Oggetto: [ID_VIP: 7500] Osservazioni e controdeduzioni al Parere tecnico istruttorio recante Prot. n. 4143-P del 20.03.2023 non favorevole reso dal Ministero della Cultura – Soprintendenza Speciale per il Piano Nazionale di Ripresa e Resilienza (per brevità MIC) in relazione al progetto di costruzione ed esercizio di un impianto agrivoltaico denominato “Agrivoltaico Piano del Carro” della potenza di 19.712,16 kWp (18.200,00 kW in immissione) integrato con tecnologia di accumulo (storage), da realizzarsi nel Comune di Irsina (MT) su terreni agricoli nonché di tutte le relative opere connesse ed infrastrutture necessarie alla connessione alla RTN, da Realizzarsi nel territorio comunale di Oppido Lucano (PZ) in prossimità della esistente Stazione Elettrica (SE) Oppido.

Il sottoscritto Giampiero Gugliotta, in qualità di Rappresentante Legale della società Iota Pegaso S.r.l. (la "Società"), avente sede legale in Milano, via Mercato 3, cap 20121, P.IVA n° 11467120967, REA MI-2604789, PEC: iotapegaso@legalmail.it, con riferimento all'istanza in oggetto ed al parere espresso tramite nota protocollo n.4143-P, del 20/03/2023 formula le seguenti osservazioni relative ai rilievi ed alle conte

Figura 2_ Intervisibilità teorica su DSM

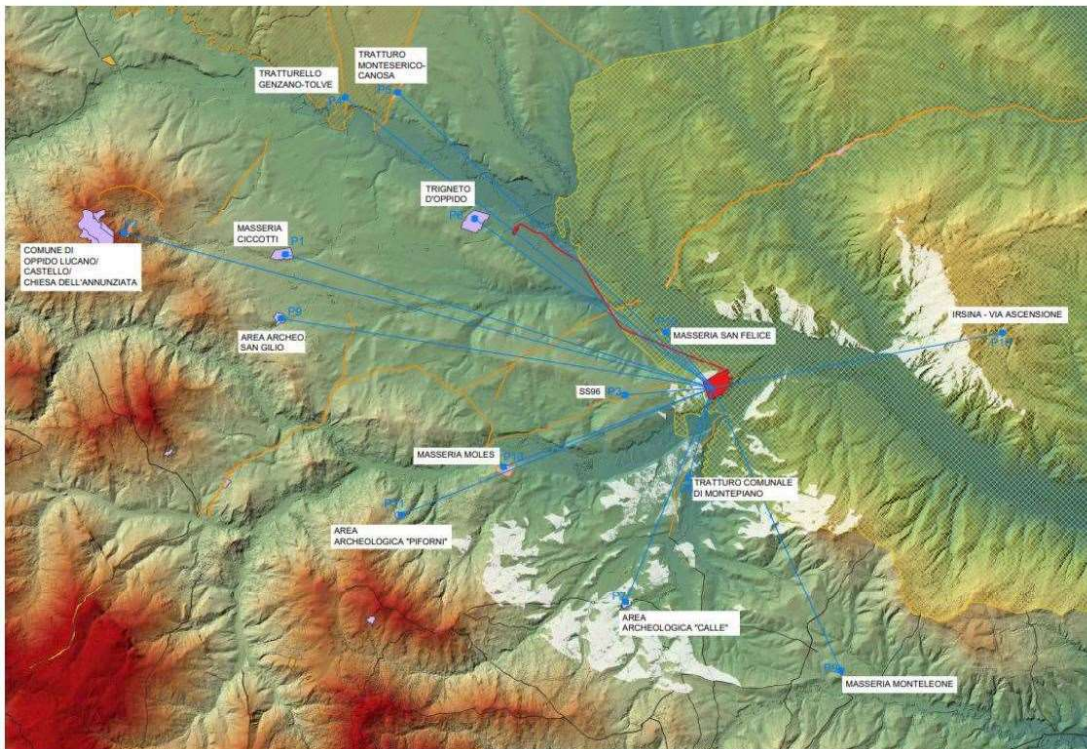
- 1. Dal territorio del Comune di Tricarico, area vincolata ai sensi dell'art.136 del D.Lgs.42/2004, sarebbero visibili l'impianto in progetto ed altri impianti fotovoltaici ed eolici in fase di autorizzazione o già in opera, con un significativo effetto cumulo.*
- 2. Dal territorio del Comune di Irsina, area vincolata ai sensi dell'art. 136 del D.Lgs.42/2004, sarebbero visibili l'impianto in progetto ed altri impianti fotovoltaici ed eolici in fase di autorizzazione o già in opera, con un significativo effetto cumulo.*
- 3. Dal territorio del Comune di Oppido Lucano, area vincolata ai sensi dell'art.136 del D.Lgs. 42/2004, sarebbero visibili l'impianto in progetto ed altri impianti fotovoltaici ed eolici in fase di autorizzazione o già in opera, con un significativo effetto cumulo.*

Lo studio di intervisibilità ha come scopo quello di individuare le aree da cui è potenzialmente visibile l'area di impianto a prescindere dagli accorgimenti di mitigazione visiva adottati in fase di progetto. Pertanto, l'elaborato restituisce delle aree, in questo caso in bianco (rif. Figura 2), da cui è potenzialmente visibile l'area di impianto. Nelle aree di visibilità vengono individuate e approfondite le visuali dai beni tutelati e di valore sia storico-culturale che paesaggistico censiti da PPR. Per una questione di completezza, vengono anche analizzati i punti censiti al di fuori delle aree di visibilità in modo da avere una restituzione quanto più completa possibile.

Figura 3_fotoinserimento vista 8

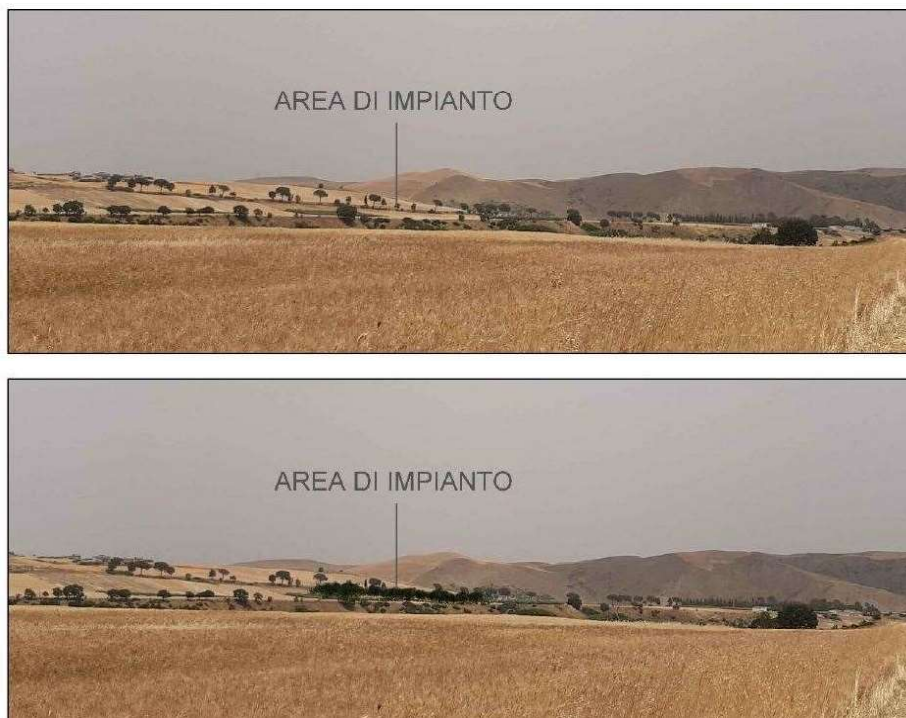
- 1. Dall'abitato e dal territorio di Oppido Lucano sarebbero visibili l'impianto ed altri impianti eolici con un significativo effetto cumulo;*
- 2. Dal territorio di Tolve sarebbero visibili l'impianto ed altri impianti eolici con significativo effetto cumulo;*
- 3. Dal territorio di Irsina sarebbero visibili l'impianto ed altri impianti eolici con un significativo effetto cumulo.*

- Area archeologica - tratturi_ Tratturo Comunale di Montepiano (Tricarico) cod. BCT_374_ da cui l'impianto risulta parzialmente visibile. In questo caso le opere di mitigazione arborea

avranno sia funzione schermate visiva che produttiva. Lo scatto fotografico denota anche una presenza di alberature sparse e a macchie in linea con la tipologia scelta da progetto. (riferimento Vista_8 elaborato “IRS_A12_D3 RELAZIONE INTERVISIBILITA”);

Figura 7_Estratto IRS_A12.D.3_Relazione intevisibilità_scheda 12_pag36

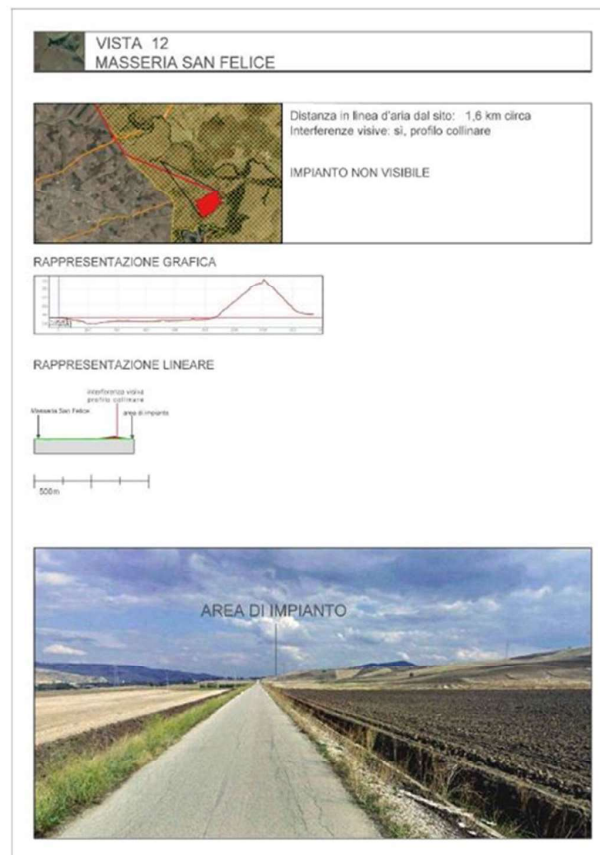
- Masseria di San Felice (Irsina) – (Irsina F.36/P12) da cui è visibile l'intero parco fotovoltaico

RISPOSTA: L'elaborato citato giunge ad una conclusione **completamente opposta**, difatti l'impianto **non risulta visibile** poiché il campo visivo viene precluso dal profilo collinare.

Figura 8_inquadramento sito di impianto rispetto comparto di interesse archeologico denominato "il territorio di Irsina"

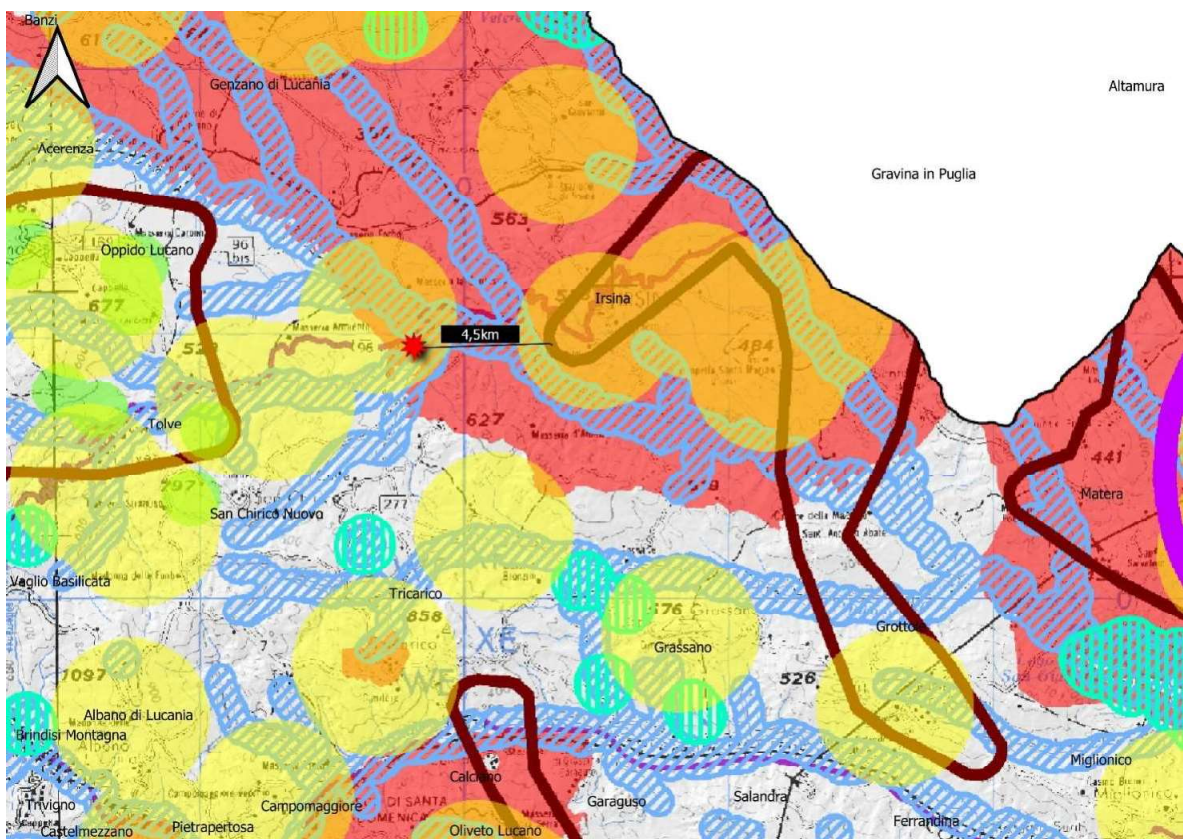
Non si trova alcun riferimento, documentazione o vincolo che ponga la tipologia citata e nominata "villaggio del Carro" come elemento attrattore ne tantomeno di rilevanza paesaggistica tale da porsi come considerazione degli elementi capaci di caratterizzare il paesaggio storico culturale locale.

Diversamente da quanto dichiarato nel parere, il sito di impianto **non ricade** nel comparto territoriale di interesse archeologico “il territorio di Irsina” ma bensì dista dallo stesso **4,5km** come mostrato in figura 8 (la perimetrazione ricade nei comuni di Irsina e Grottole).

Figura 9_ Città della trasformazione agglomerato industriale ASI (in viola) _ distanza 800m

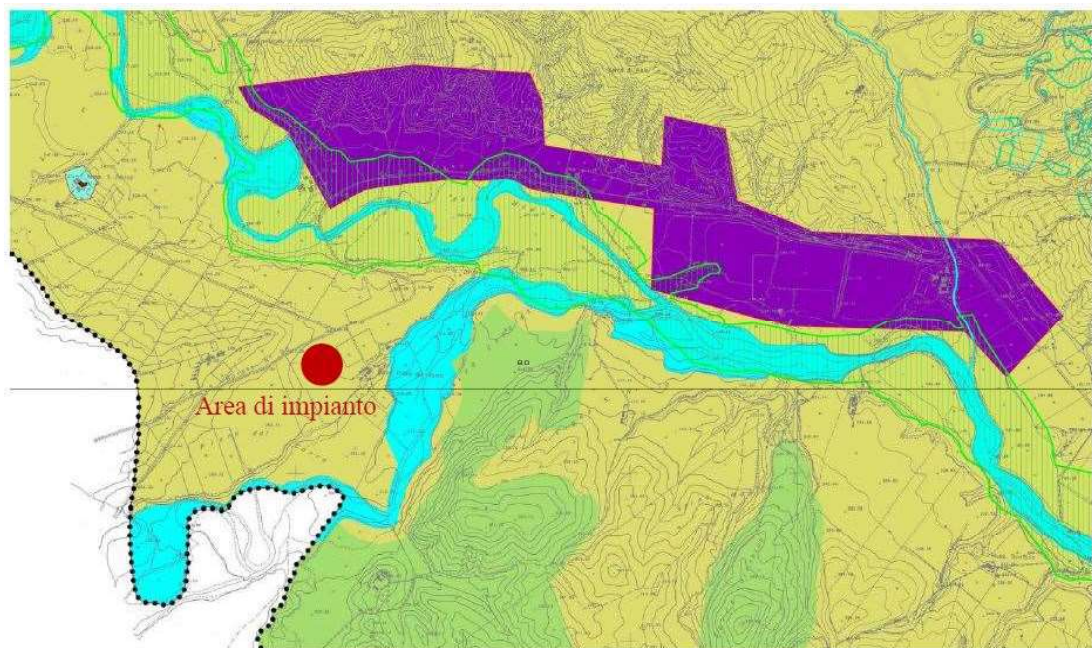
- Il sito di progetto rientra in aree ad elevata capacità di uso del suolo ma dallo studio di inquadramento vegetazionale e faunistico allegato al progetto, si precisa che sulle aree di intervento non ricadono colture di pregio DOC/DOP/IGP. Considerando la natura dell'intervento “agrivoltaico”, l'attività di produzione di energia elettrica da fonte rinnovabile si combina ad una attività di tipo agricola che tutela e mantiene attivo l'aspetto produttivo del suolo, pertanto non sussiste alcun nocumento per la struttura produttiva locale. Oltretutto, si segnala la presenza di un'area censita come “Città della trasformazione agglomerato industriale ASI” a meno di un chilometro dal sito agrivoltaico.
